Ferme éolienne de La Cerisaie SAS

Note en réponse à l'avis n° 2022APNA4 de la Mission Régionale d'Autorité environnementale Nouvelle-Aquitaine

Janvier 2022

Localisation des sondages au droit des aménagements, aucun n'est caractéristique de zones humides (NCA Environnement)

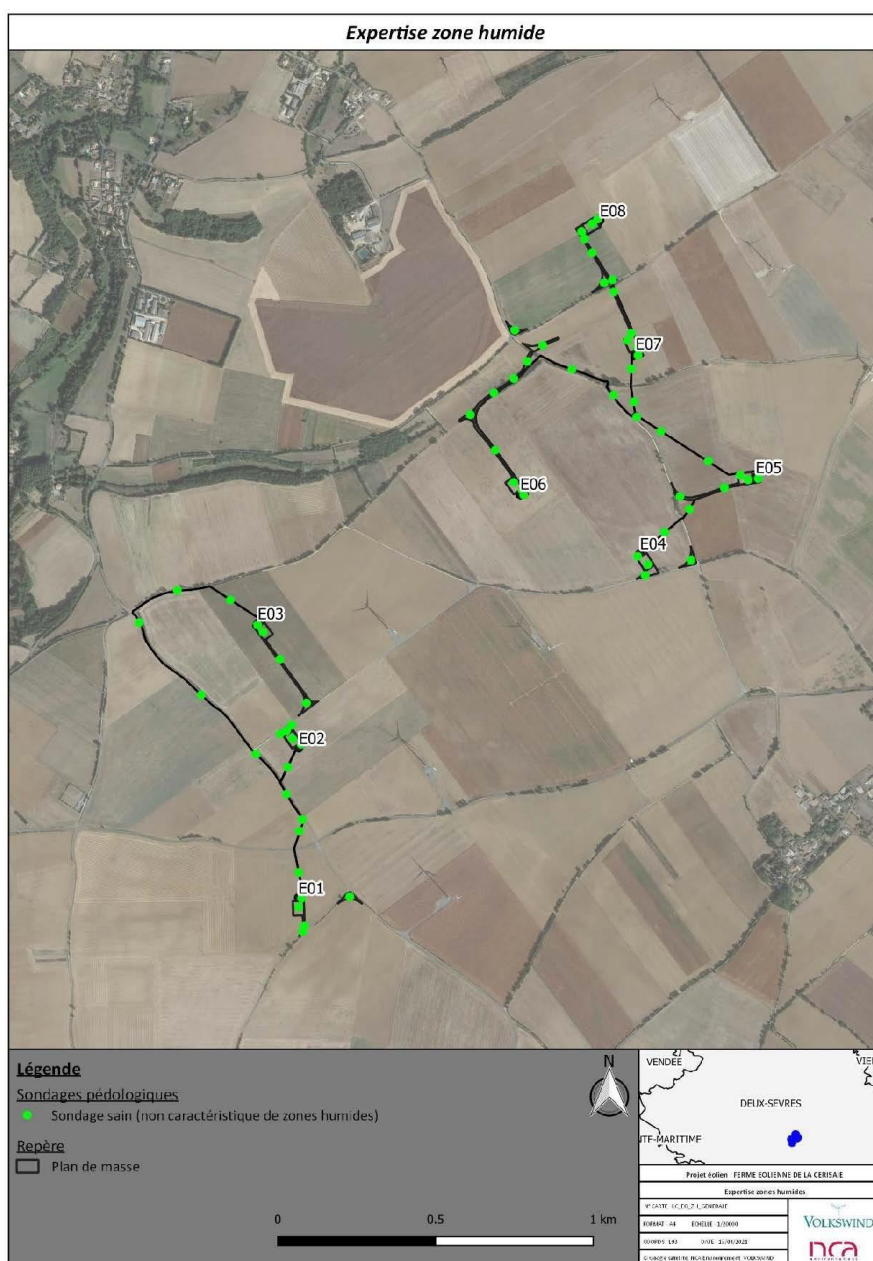
Concernant le diagnostic **zone humide**, le dossier affirme l'absence de zones humides en se basant uniquement sur une prélocalisation cartographique issue des données fournies par l'Administration. L'enjeu zone humide devrait être complété par une analyse in situ au droit des différents ouvrages (plateformes et chemins d'exploitation).

Il convient que le porteur de projet confirme le cas échéant l'absence de zones humides au droit des ouvrages en application des dispositions de l'article L.211-1 du code de l'environnement modifié par la loi du 24 juillet 2019 renforçant la police de l'environnement (critère pédologique ou floristique).

Contrairement à ce qu'affirme la MRAe, l'affirmation de l'absence de zones humides ne se base pas uniquement sur la prélocalisation cartographique, mais aussi et surtout sur les 69 sondages réalisés au droit des aménagements comme le montre la carte suivante, extraite du rapport de l'expertise des zones humides.

L'ensemble de ces sondages n'ont montré aucun indice de zones humides et le bureau d'études NCA Environnement a conclu de la manière suivante : « *Aucune zone humide n'a été recensée sur le site à l'aide des deux critères pédologie et flore, selon l'arrêté du 24 juin 2008 modifié au 1er octobre 2009. Cet inventaire ne fait état d'aucune zone humide sur la zone d'emprise des futurs aménagements.* »

Activité des chiroptères selon la distance aux haies, Kelm et al. (2014)

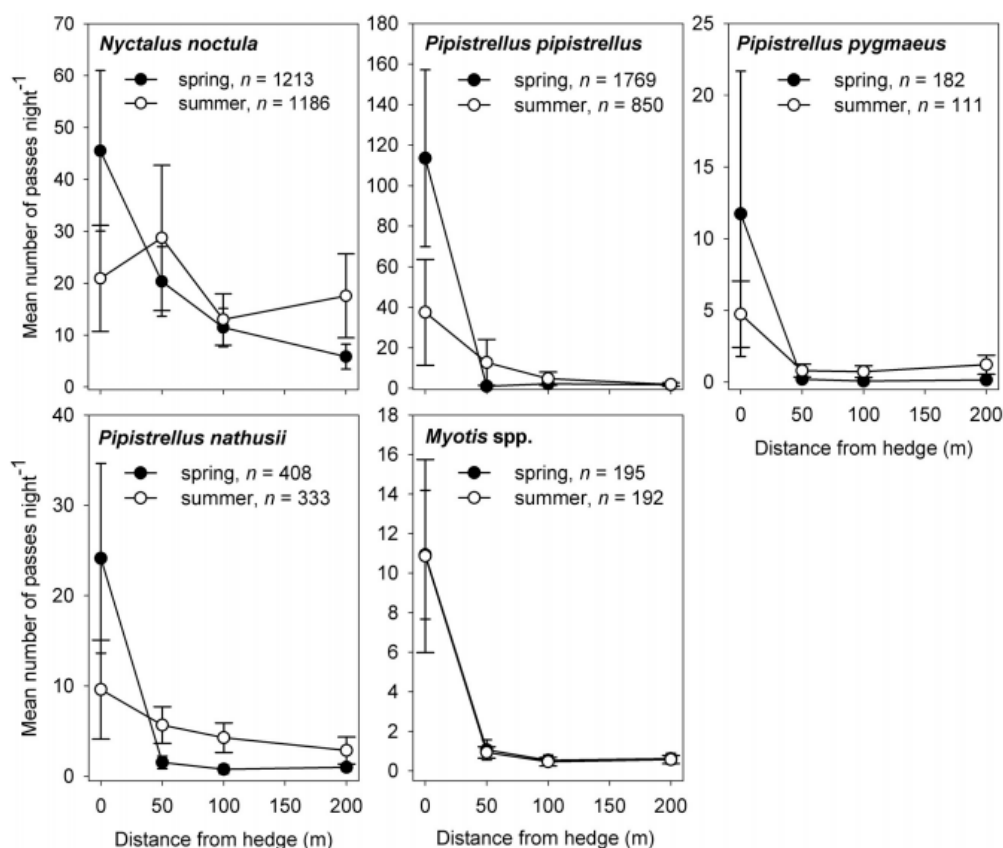
Cinq des huit aérogénérateurs du projet sont implantées à moins de 200 m d'une haie ou d'une lisière (page 342 de l'étude d'impact). Les éoliennes EO1, EO2, EO4 et EO7 ont un bout de pale qui se situe entre 50 et 100 m d'une haie, l'éolienne EO3 à une distance comprise entre 100 et 150 m d'une haie, et les éoliennes EO5, EO6 et EO8 à une distance supérieure à 200 m.

Il convient à cet égard de rappeler les recommandations d'Eurobats – 2014² qui mentionnent une distance minimale de 200 m entre les éoliennes et les habitats sensibles pour les chauves-souris (boisements, haies, zones humides, cours d'eau) afin de limiter les risques de mortalité de ces espèces.

Cette préconisation est réitérée dans la Note technique³ du Groupe de Travail Eolien de la Coordination Nationale Chiroptère de la Société Française pour l'Etude et la Protection des Mammifères (SFPEM) de décembre 2020, qui rappelle de ne pas installer d'éolienne en contextes forestiers et bocagers, qui induisent un risque accru de mortalité. Cette note technique recommande également de proscrire l'installation des modèles d'éoliennes dont le diamètre du rotor est supérieur à 90 m, et de proscrire celles dont la garde au sol est inférieure à 50 m. **La MRAe relève que les caractéristiques des éoliennes pressenties ne permettent pas de respecter ces recommandations.**

Le collectif KELM D. H., LENSKI J., KELM V., TOELCH U. & DZIOCK F. (2014) a étudié l'activité saisonnière des chauves-souris par rapport à la distance des haies, et a démontré que cette activité diminuait significativement à partir de 50 m des lisières, aussi bien en période printanière qu'en période estivale, pour les espèces utilisant ces lisières comme support de corridors et de chasse. On peut considérer que la fréquentation des Chiroptères sera accrue sur la plage 0 - 50 m (activité forte), modérée à faible sur la plage 50 – 100 m, et faible à négligeable au-delà de 100 m.

Dans le cadre du projet de la ferme éolienne de La Cerisaie, toutes les éoliennes sont situées en milieu ouvert de cultures au sein d'un réseau de haies. 4 d'entre elles sont situées à une distance d'enjeu qualifié comme modéré et 1 a une distance d'enjeu qualifiée comme faible, car localisées à moins de 200m des haies. Les 3 autres éoliennes sont considérées comme « hors zone d'influence de la haie ».

Répartition de l'activité chiroptérologique en fonction du cycle circadien, Source : ENCIS, 2019.

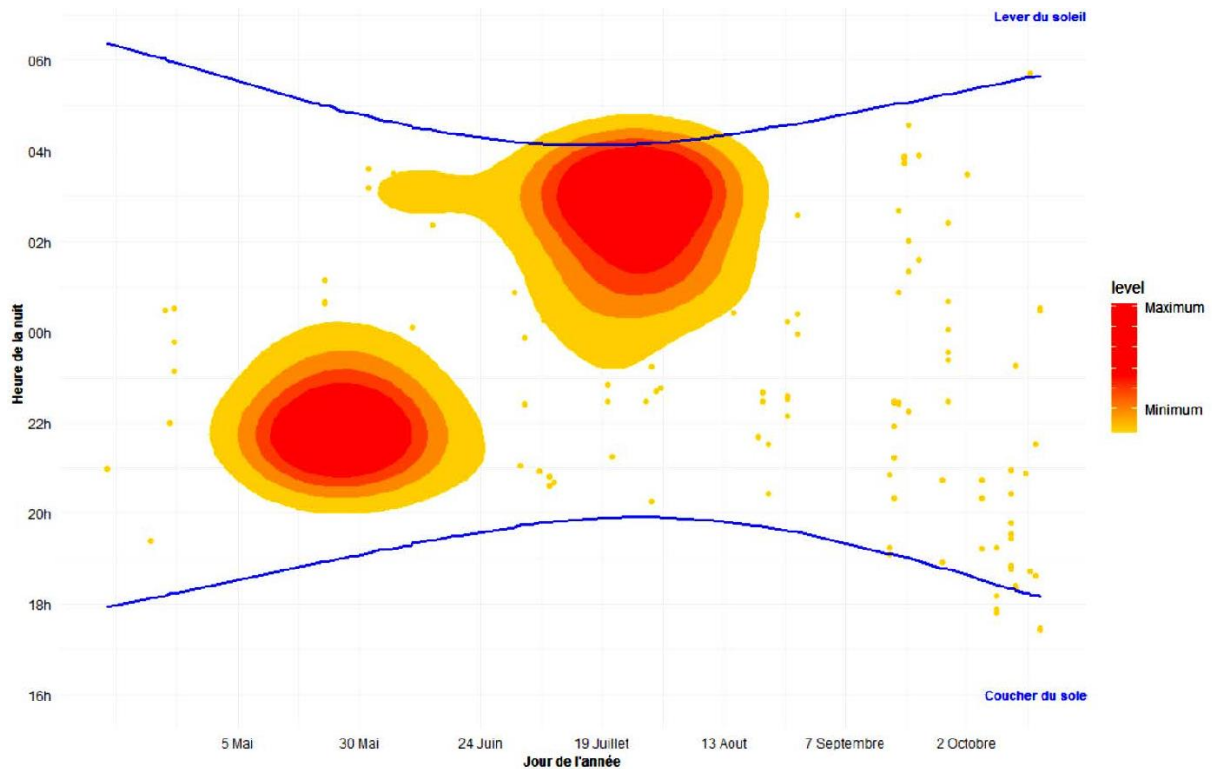
La MRAe recommande toutefois de justifier le plan de bridage retenu (période, heures, vitesse de vent et températures) au regard des éléments de connaissance disponibles⁴ et au regard de la sensibilité forte du secteur d'étude pour les chiroptères. La MRAe recommande également que ces modalités de bridage fassent l'objet d'un appui et d'un suivi de mise en œuvre par un expert écologue, en lien avec l'exploitation des données issues du dispositif réglementaire de suivi d'activité et des mortalités mentionné plus loin dans l'avis.

- En phase de transits printaniers et gestation, l'activité semble être concentrée en début de nuit.
- En période de mise-bas et élevage des jeunes, l'activité commence 4h après coucher du soleil pour se terminer rapidement après le lever du soleil.
- De mi-août à mi-octobre elle est très faible et ponctuelle.

Ces résultats permettent de définir différents paramètres (période biologique, température et vitesse de vent) à prendre en compte dans le plan d'arrêt des éoliennes E01, E02, E02, E04 et E07 exposé en page 475 et suivantes de l'étude d'impact :
